Referencia: Expediente No. NC2021/0002958
Asunto: Solicitud de patente para: “UN MOTOR DE COMBUSTIÓN INTERNA CON VÁLVULA GIRATORIA”
Solicitante: **RCV ENGINES LIMITED, KAAZ CORPORATION**
Fecha de solicitud: 04 de marzo de 2021

RESPUESTA A PRIMER EXAMEN DE PATENTABILIDAD

Fig. 2 de la presente invención

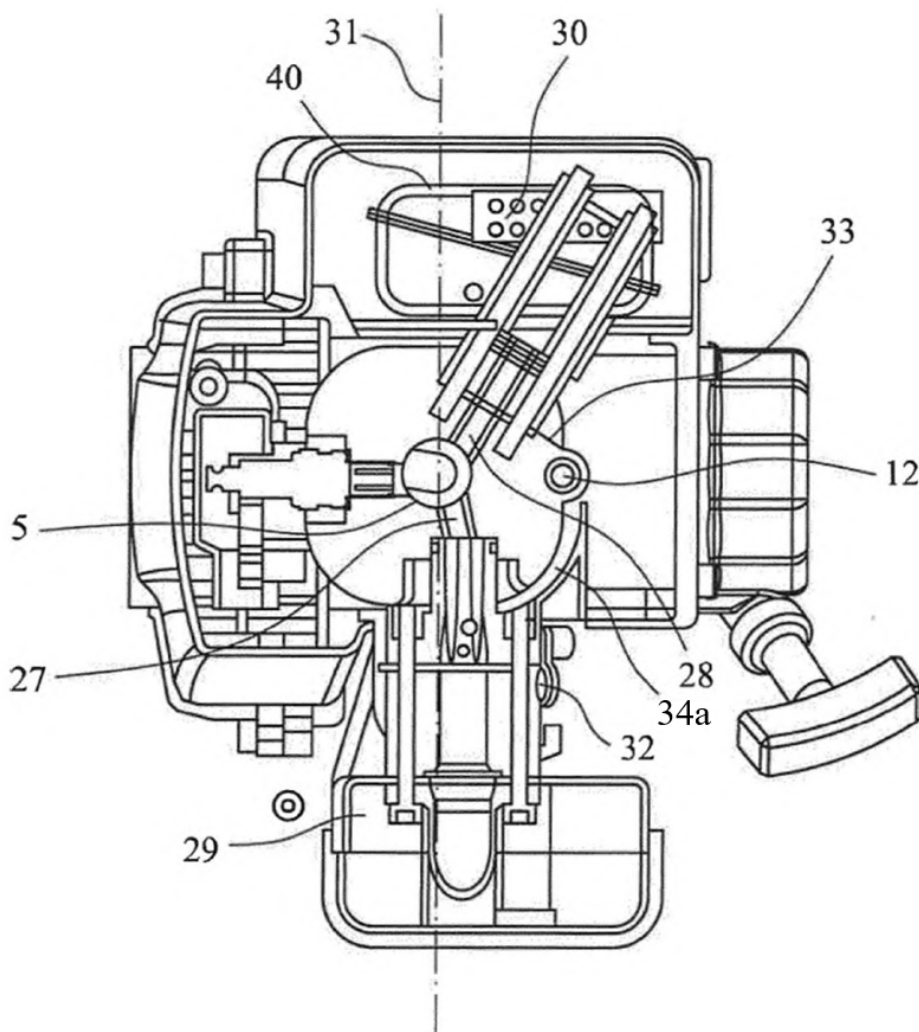
De acuerdo con lo anterior, considero que la expresión *"un determinado número de grados"* reclamada en la Reivindicación 1 modificada, relacionada con la posición del puerto de entrada y el puerto de escape en relación con otros elementos de la invención, establece que:

- El puerto de entrada (27) está en ángulo por un primer número predeterminado de grados hacia el carburador (29), para reducir un desplazamiento radial del puerto de entrada (27);
- La línea central del puerto de entrada (27) está desplazada, por un primer desplazamiento angular hacia el carburador (29) por un segundo predeterminado número de grados desde una línea radial desde el eje del cilindro;
- La línea central del puerto de escape (28) está desplazada por un segundo desplazamiento angular, hacia el silenciador de escape (30) por un tercer número predeterminado de grados desde la línea radial desde el eje del cilindro.

Como se puede observar en la Fig. 2 de la presente invención, el puerto de entrada (27) está inclinado en un primer número predeterminado de grados hacia el carburador (29). Además, el puerto de entrada (27) está desplazado un segundo número predeterminado de grados desde una línea radial del eje del cilindro, con el resultado de que la brida de montaje del conjunto de la caja de aire del carburador 29 es sustancialmente paralela a la línea central (31) del motor (Página 5, líneas 8 a 11 del Capítulo Descriptivo). Por último, la línea central del puerto de escape (28) está desplazada, hacia el silenciador de escape (30), un tercer número predeterminado de grados con respecto a la línea radial desde el eje del cilindro.

Además, como se indica en la página 4, líneas 17 a 34 del Capítulo Descriptivo, "(...) *para proporcionar la sincronización correcta de las válvulas del motor, que está determinada por la posición de las aberturas de entrada y escape en la carcasa de la válvula, esto requerirá que tanto los puertos de entrada como los puertos de escape estén inclinados lejos de su ángulo ideal que está alineado con un radio que va desde el eje del cilindro*".

Por lo tanto, el primer, segundo y tercer número predeterminado de grados deben variar para proporcionar la correcta sincronización de las válvulas del motor.

Adicionalmente, para que el motor sea lo más compacto posible, los ángulos de los puertos se desvían del ideal para obtener la mejor sincronización de válvulas, aceptando que esto supone un pequeño sacrificio desde el punto de vista de la eficiencia del motor.

La desviación del ángulo del puerto de entrada respecto al ideal es menor que la del ángulo del puerto de escape, ya que esto tiene menos efecto sobre la eficiencia del motor que hacer que ambos puertos sean iguales.

Es evidente que la modificación de los ángulos de los puertos forma parte de un compromiso entre hacer el motor lo más compacto posible y aceptar la consecuente reducción del rendimiento del motor. Por lo tanto, los ángulos precisos son una cuestión de elección y de juicio de ingeniería en función del objetivo de diseño particular de la aplicación prevista del producto. Lo anterior es claro para una persona versada en la materia a la luz del Capítulo Descriptivo, por lo tanto, en el contexto de la presente invención, no carecen de claridad y coherencia.

En consecuencia, es claro que dicho número predeterminado de grados es diferente entre el puerto de entrada y el carburador, entre el puerto de entrada y una línea radial desde el eje del cilindro y también entre el puerto de escape y la línea radial desde el eje del cilindro, y, además, dicho número de grados puede variar y puede no ser un ángulo discreto para que la invención pueda ser reproducida. Por lo tanto, la expresión objetada por el Examinador como imprecisa, permite establecer los límites de la protección, por lo que considero que dicha expresión se debe mantener en las reivindicaciones.

Fig. 2 de la presente invención

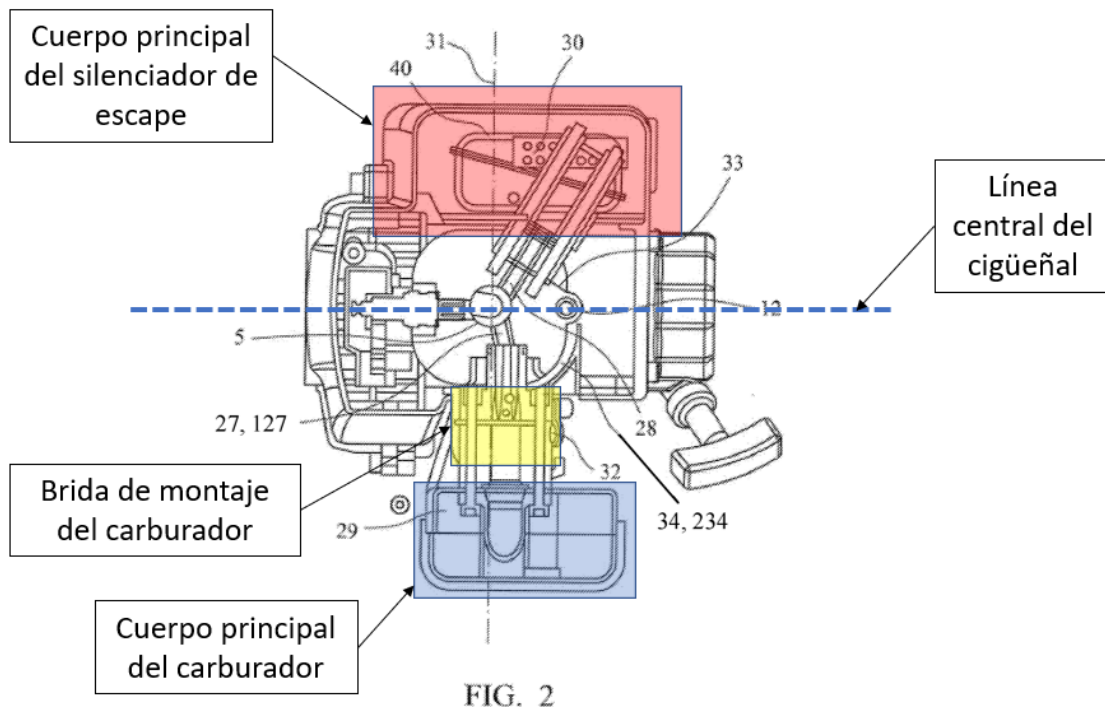
2. Con respecto a la objeción sobre las siguientes características: *“que el cuerpo principal del carburador y el cuerpo principal del silenciador estén en lados opuestos del motor y sustancialmente paralelos a la línea central del cigüeñal”* (Reivindicación 1), *“carburador que se encuentra sustancialmente paralelo a la línea central del motor”* (Reivindicación 1), *“la línea de montaje del carburador se encuentre sustancialmente paralela a la línea central del motor”* (Reivindicación 1), *“el cuerpo principal del silenciador se encuentre sustancialmente paralelo a la línea central del motor”* (Reivindicación 1) y *“el cuerpo principal del silenciador de escape está alineado sustancialmente con la línea central del motor”* (Reivindicación 3), las cuales supuestamente no son claras, ya que no se especifica cuáles son los ejes del cuerpo principal del carburador, cuerpo principal del silenciador y línea de montaje del eje del carburador que mantienen esa característica de paralelismo, quisiera resaltar que como se puede observar en la Fig. 2 de la presente

invención, que es una vista superior del motor, está claro que el cuerpo principal del silenciador de escape (30) y el cuerpo principal del carburador (29) están en lados opuestos del motor, y paralelos a una línea central del cigüeñal (3) (Aunque la línea central del cigüeñal no se muestra en la Fig. 2, en la Fig. 1 se muestra la posición del cigüeñal (3)).

Con respecto a la expresión "una brida de montaje del carburador que sea sustancialmente paralela a la línea central del motor", la Fig. 2 muestra que la brida de montaje del carburador es paralela a la línea central del motor (31). Por último, en lo que respecta a las expresiones "*el cuerpo principal del silenciador sea sustancialmente paralelo a la línea central del motor*" y "*el cuerpo principal del silenciador de escape esté alineado sustancialmente con la línea central del motor*", en la Fig. 2 queda claro que el cuerpo principal del silenciador de escape (30) es sustancialmente paralelo y está alineado con la línea central del motor (31).
